Επικύρωση εκθέσεως και διαγράμματος της Επιτροπής καθορισμού των ορίων αιγιαλού και παραλίας στο λιμένα Λάγος Ν. Ξάνθης 1

Επικύρωση εκθέσεως και διαγράμματος της Επιτροπής καθορισμού των ορίων αιγιαλού και παραλίας στο λιμένα Λάγος Ν. Ξάνθης.

Επιτροπής καθορισμού οριογραμμής Αιγιαλού & παραλίας στο λιμάνι Λάγος Ν. Ξάνθης.

ΠΕΡΙΟΧΗΣ ΛΙΜΕΝΑ ΛΑΓΟΣ

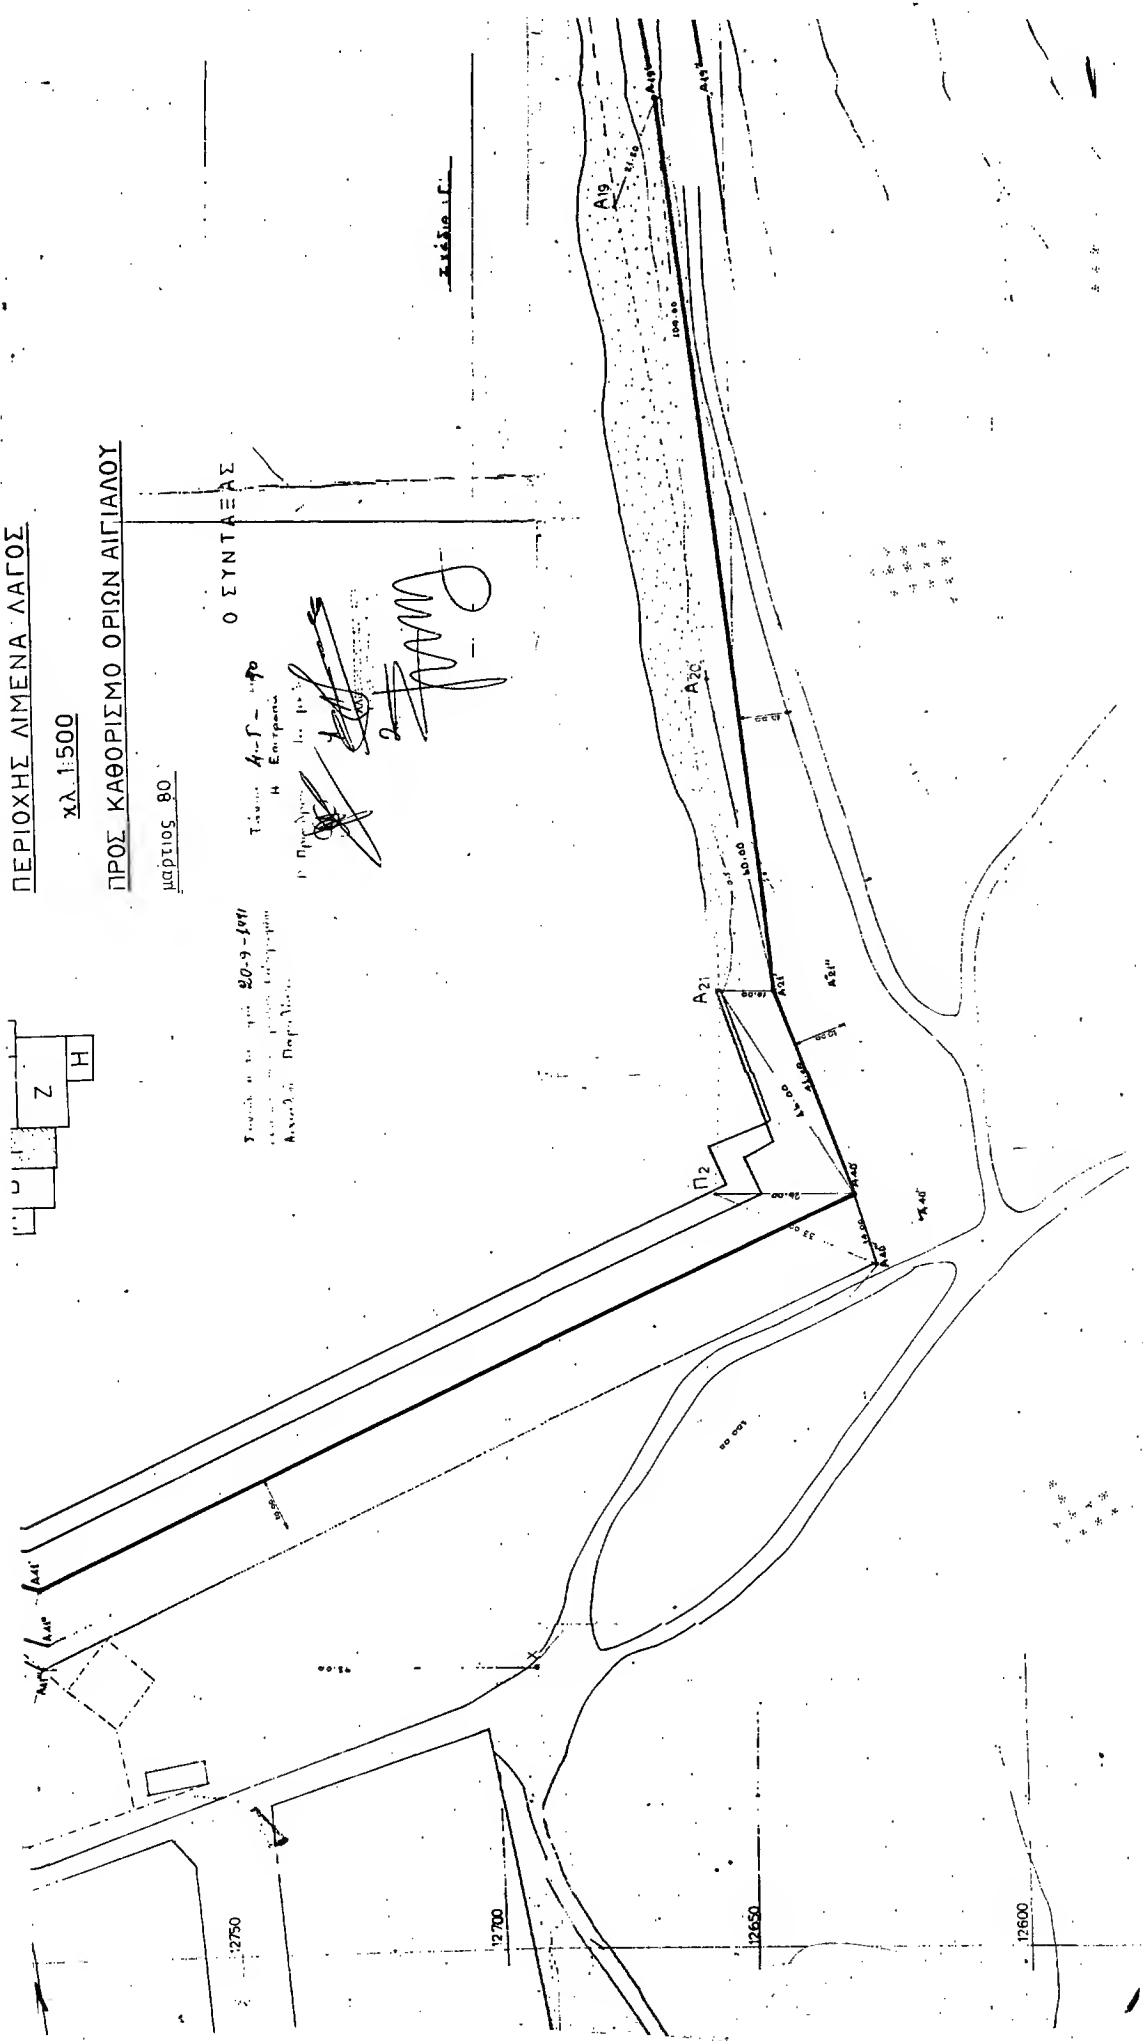
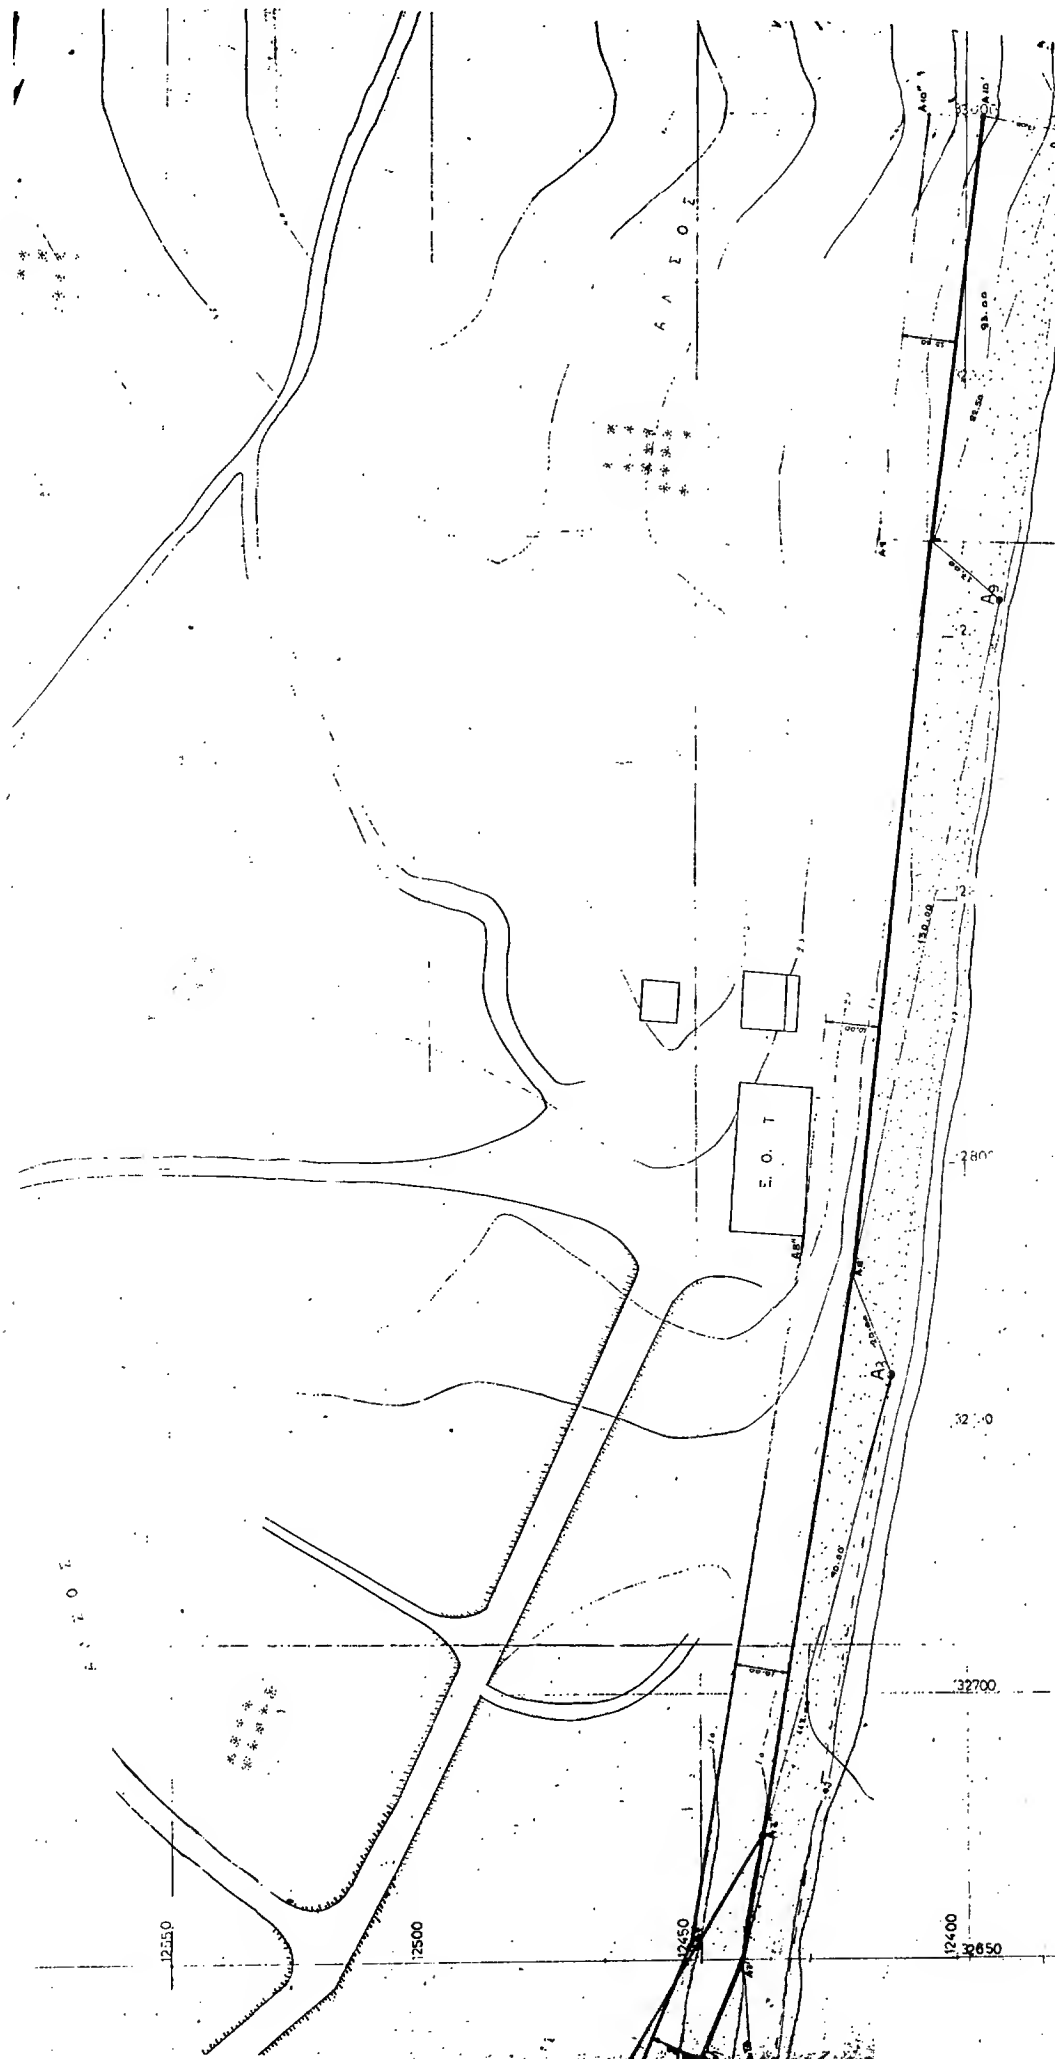
Ότι επιφυλάσσει σε σφάλμα, αναφορικά με τον αρχικό καθορισμό του αιγιαλού & και της ζώνης παραλίας που έχει να κάνει με την υιοθέτηση υπερβολικού εύρους αιγιαλού περιμετρικά του τεχνητού διαύλου, τη στιγμή που η ανάβαση του κυματισμού θα πρέπει να θεωρείται μηδενική μέσα στο δίαυλο λόγω ανύπαρκτου αναπτύγματος πελάγους, σύμφωνα με τη γνωμοδότηση 82/1970 του Νομικού Συμβουλίου του κράτους αποφασίζουμε:

α. Τροποποιούμε τον καθορισμό του αιγιαλού & της παραλίας Λιμένος Λάγος, μετατοπίζοντας στις πινακίδες Β' και Γ' τις οριογραμμές αιγιαλού και παραλίας αντίστοιχα τις κορυφές από Α 42' έως Α 48'' και από Α 42'' έως Α 48'', όπως αυτή η μετατόπιση φαίνεται στα τοπογραφικά διαγράμματα που συνοδεύουν την έκθεση αυτή.

β. Η ζώνη παραλίας έχει πάλι σταθερό πλάτος δέκα μέτρων.
